Denumire obiectiv: RENOVAREA ENERGETICA A LICEULUI TEORETIC "ION HELIADE RADULESCU" DIN TARGOVISTE
 Amplasament: B-dul. Unirii, nr. 28, man. Targoviste, Jud. Dambovitza
 Beneficiar: MUNICIPIUL TARGOVISTE

DISPOZITIE DE SANTIER NR. 1/ 04.2025

RENOVAREA ENERGETICA A LICEULUI TEORETIC "ION HELIADE RADULESCU" DIN TARGOVISTE, JUDETUL DAMBOVITA – CORP C4

In conformitate cu aspectele prezentate in Nota de constatare nr. 1/ 18.11.2024 si Nota de constatare 2/ 23.01.2025, Nota de constatare nr. 3/ 29.01.2025, Nota de constatare nr. 4/ 27.03.2025 si Nota de constatare nr. 5/ 25.04.2025, intocmite de executantul lucrarilor CONSTRUCT ASU SRL, se emite urmatoarea Dispozitie de Santier, care trateaza anumite situatii aparute pe parcursul executiei lucrarilor, acceptate de Beneficiar pentru finalizarea lucrarilor de constructii si instalatii prevazute in proiectul tehnic de executie aprobat:

Titlu plansa: **SECTIUNI**
-situatie propusa-

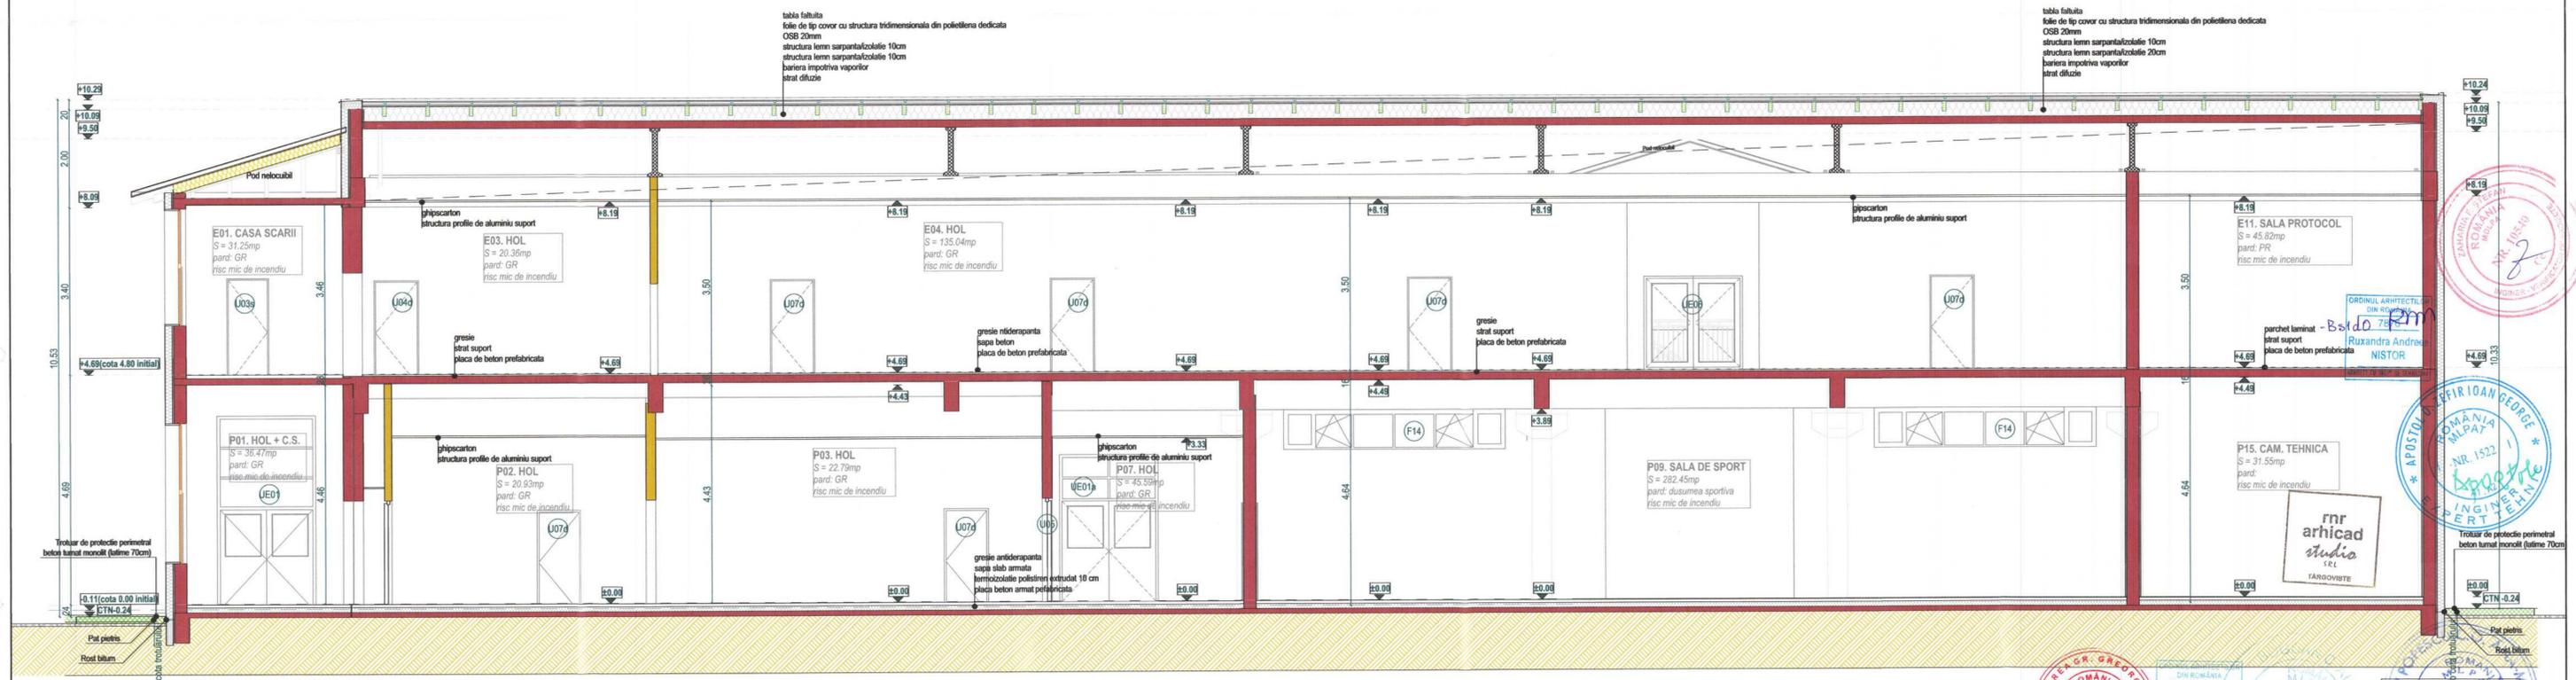
Pct. 2.1. Invelitoarea este propusa sa fie realizata din tabla faltuita vopsita in camp electrostatic. Acest tip de tabla se monteaza pe suprafete plane (fara caroiaj din sipca) pe o folie speciala de tip covor cu structura tridimensionala din polietilena (necuprins in listele de cantitati oferate). Suportul pentru tabla faltuita (OSB) in plansele de executie are grosimea de 2cm, iar in listele de cantitati oferate grosimea este de 1cm.

Solutia tehnica Se dispun urmatoarele:

-Se renunta la montajul sistemului de sipci si contra sipci propus pentru suport invelitoare si la folia anticondens;

-Suportul pentru invelitoarea faltuita propus din OSB, va avea grosimea de 2cm.

-Peste suportul din OSB (sub invelitoarea din tabla faltuita) se va monta folie de tip covor cu structura tridimensionala din polietilena dedicata.

-Se va actualiza planșa A12 (Sectiuni – situatie propusa).

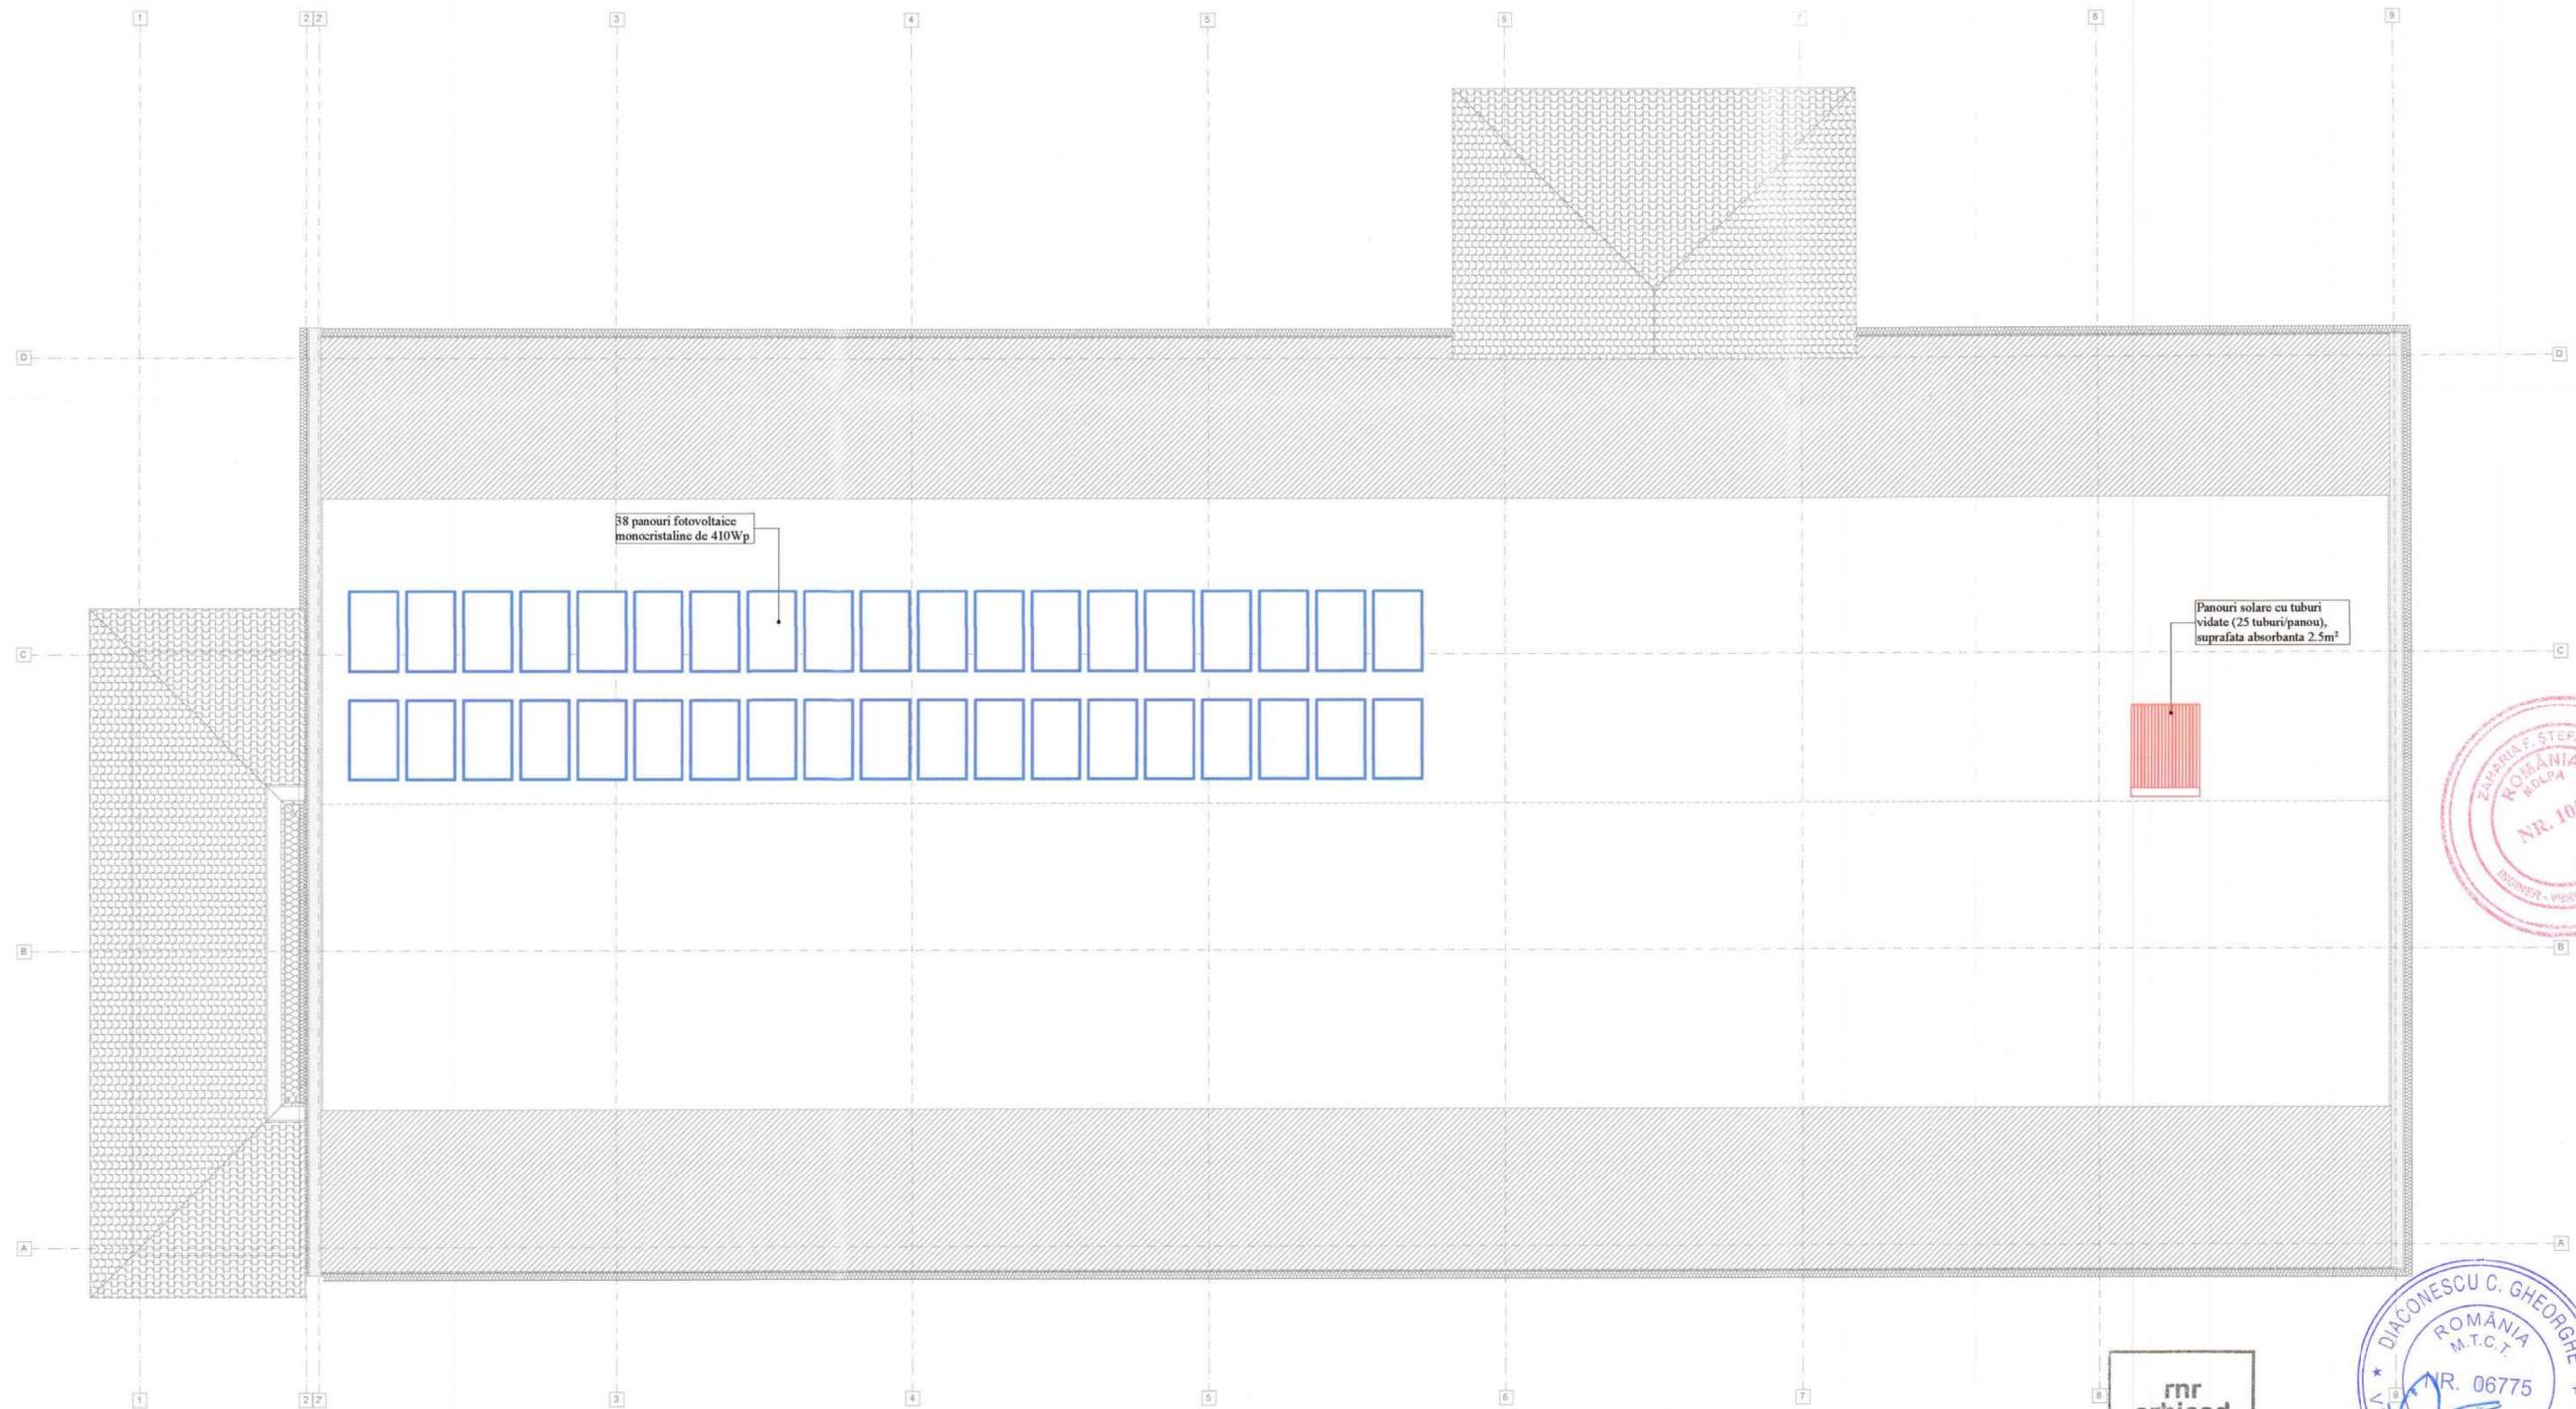
- *In cadrul pieselor desenate din proiect, nu se regasesc planse si detalii de executie;*
- *In oferta nu se regasesc deviz pe obiect pentru aceasta categorie de lucrari, precum si echipamente tip invertor, baterii de stocare energie electrica etc.*

In cadrul proiectului exista un plan iE03 -Instalatii electrice – plan invelitoare in care sunt marcate panourile fotovoltaice. Solutia tehnica privind montarea panourilor depinde de brandul si instalatorul ales.

Plansa nr.: **A15m'**

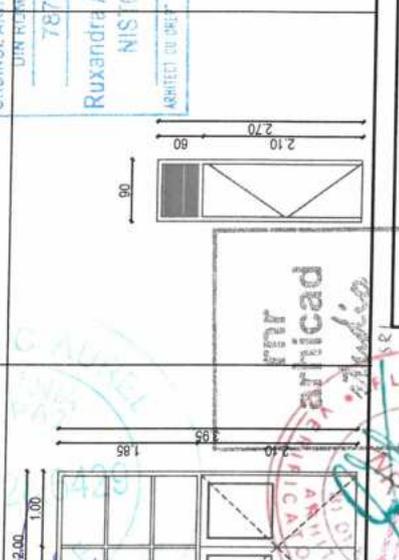
S-a constatat faptul ca exista o necorelare intre Plansa A14m - Fatade laterale si Plansa A15m – Tablou tamplarie - 1, respectiv privind usa exterioara UE03. Astfel se dispune:

-actualizarea in Plansa A15m – Tablou tamplarie – 1 a conformatiei usii exterioare UE03 conform Plansa A14m - Fatade laterale
